改善箇所説明図

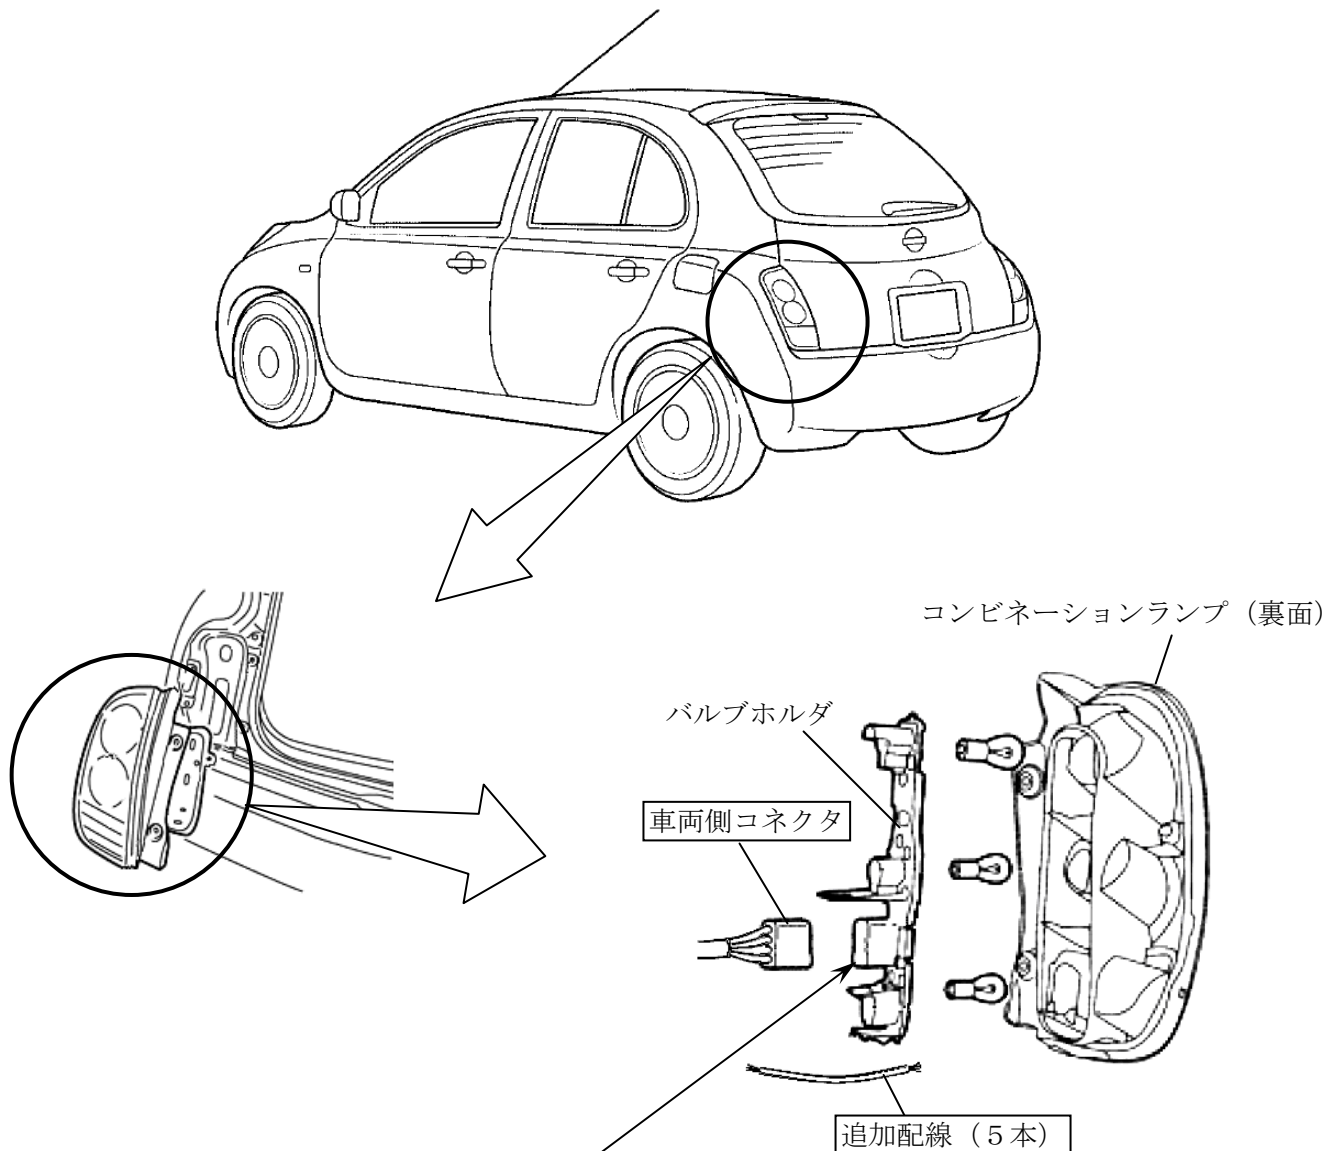
基準不適合発生箇所

コンビネーションランプ（後退灯、尾灯、制動灯及び方向指示器）のバルブホルダにおいて、電気配線の接続コネクタ部の端子が変形しているものがある。そのため、当該端子の接点部に絶縁物質が生成されて導通不良となり、当該ランプが点灯しなくなる、又は、正常に作動しなくなるおそれがある。

改善の内容

全車両、当該ランプの車両側電気配線のコネクタを切除し、追加配線にてバルブホルダの基板にはんだ付けする。

識別：銀色のシールをモデルナンバープレートの上横に貼り付ける。
